改善箇所説明図

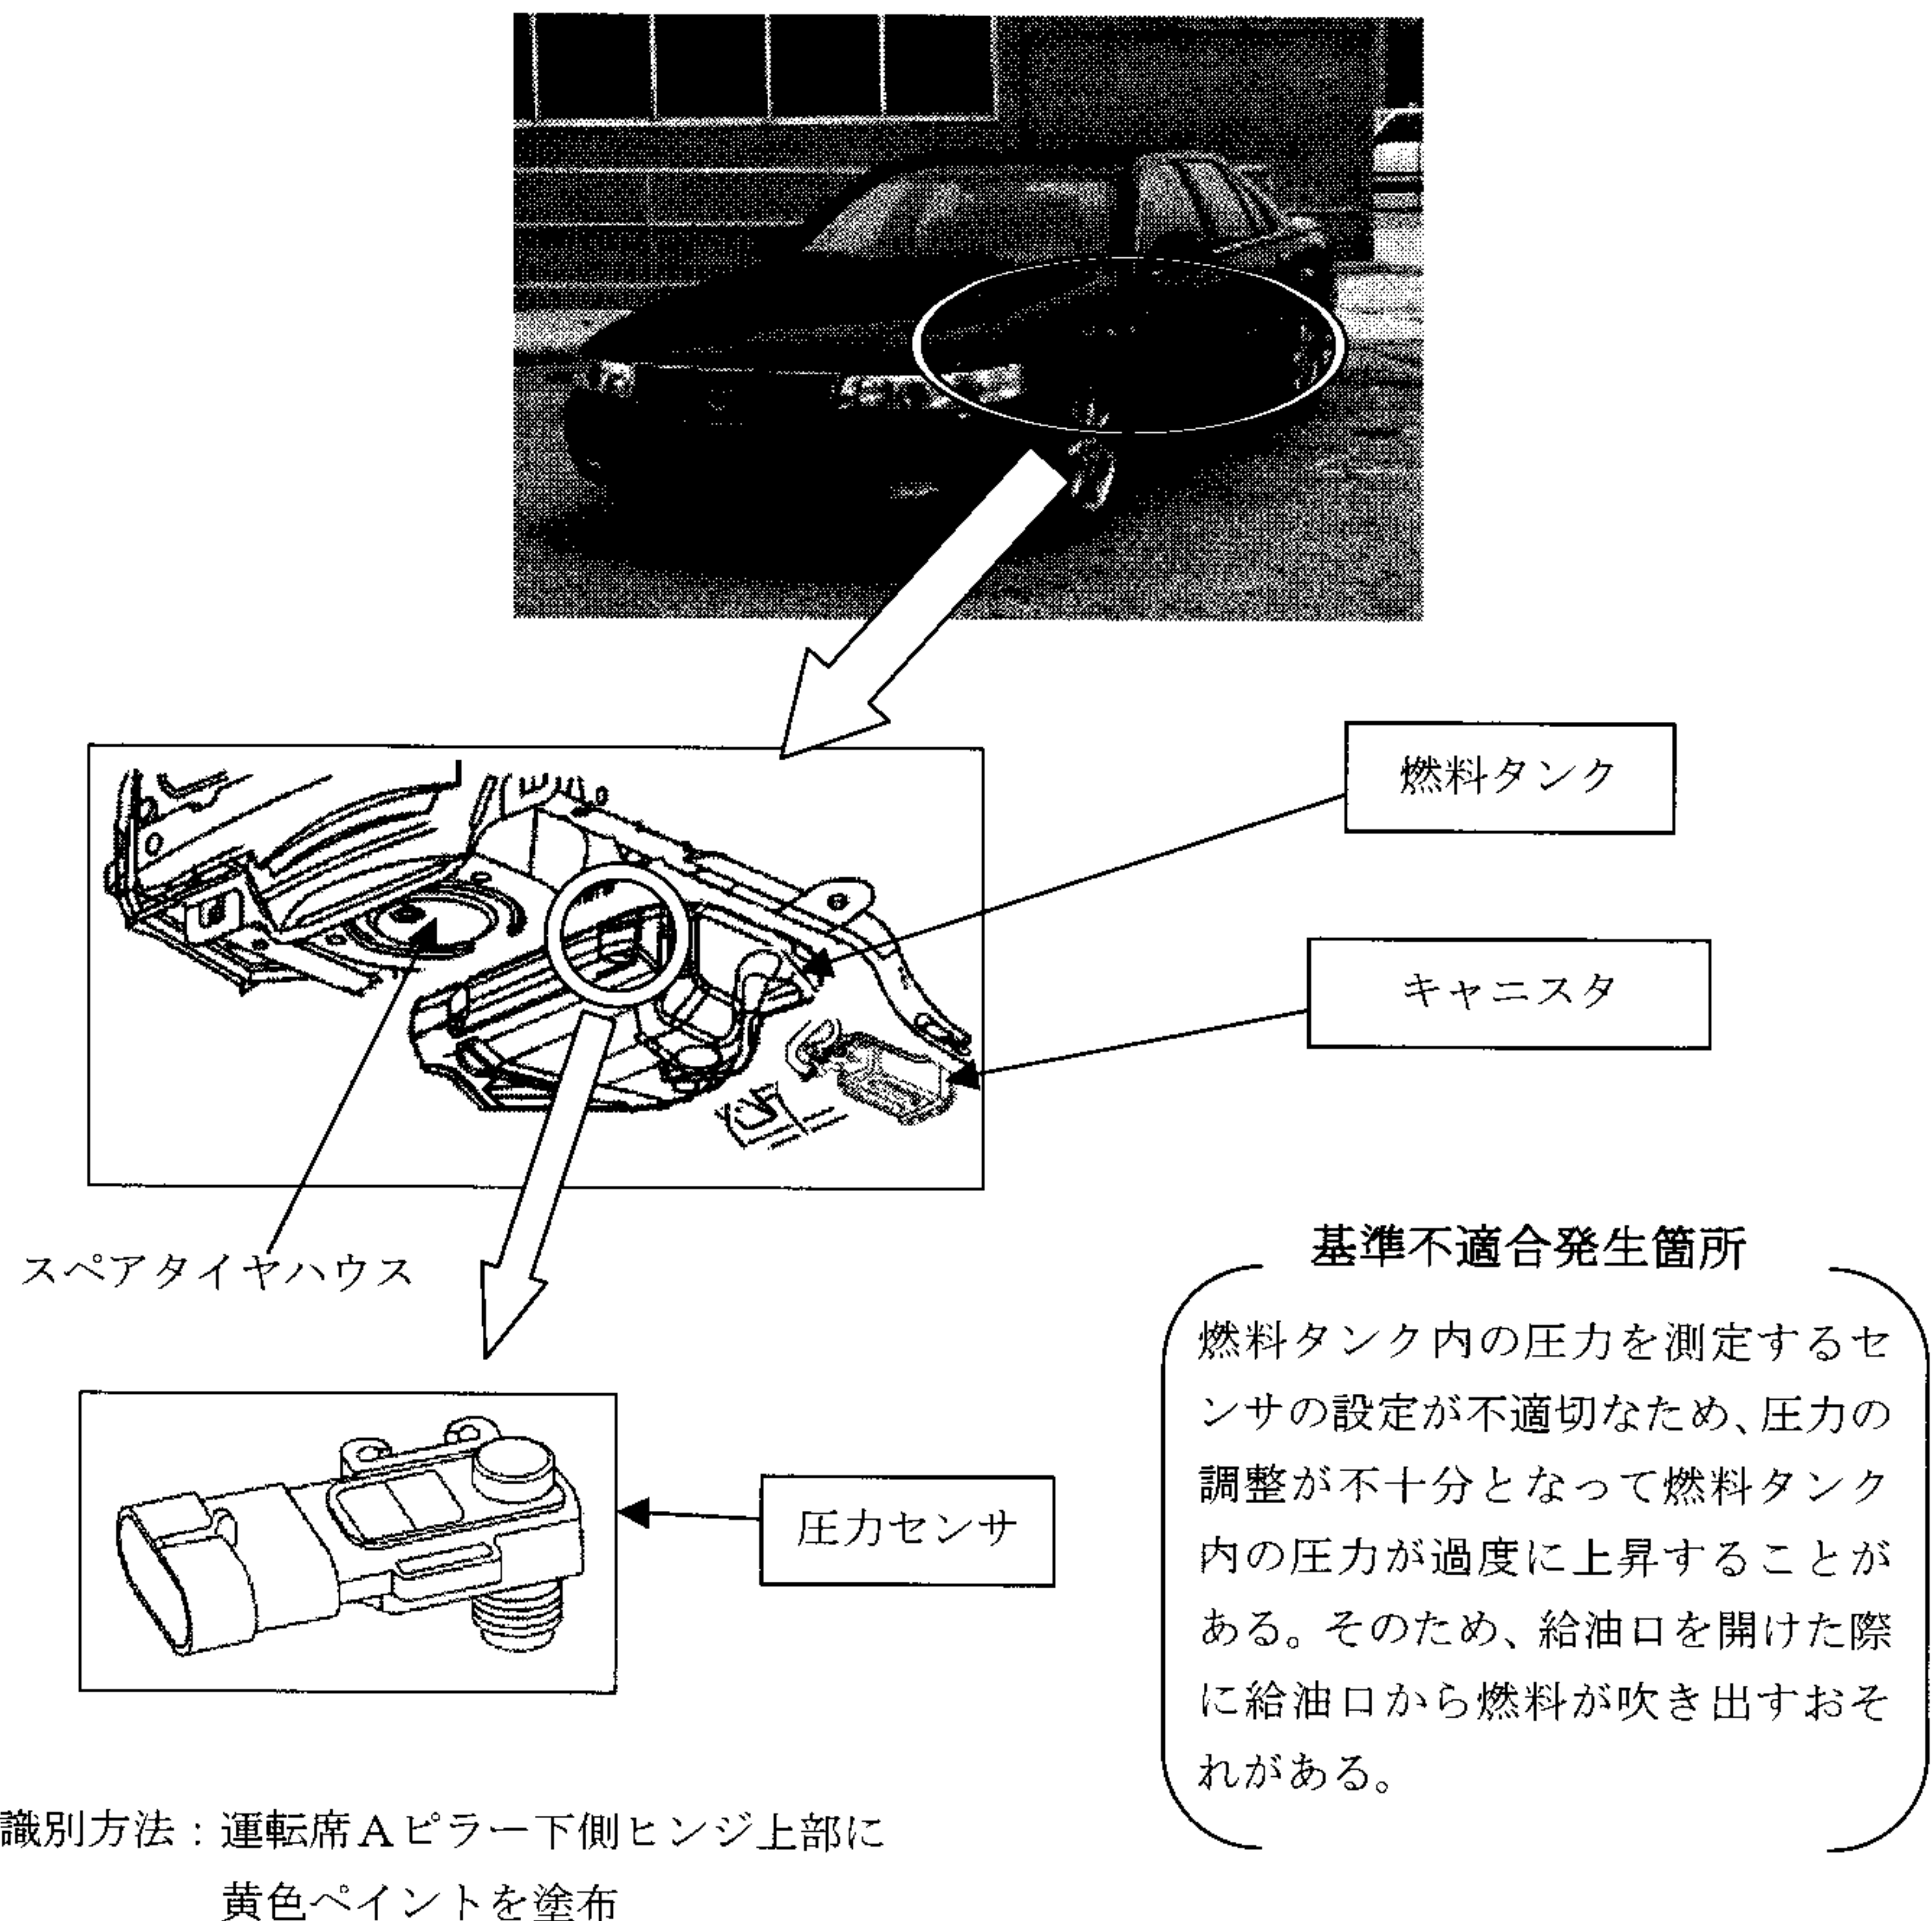
全車両、当該センサを対策品と交換する。

全車両、故障診断コードの確認を行ない、必要と認められるものはキャニスタを点検し、相当量の燃料が蓄積されている場合は、キャニスタ及び燃料タンクを新品と交換する。
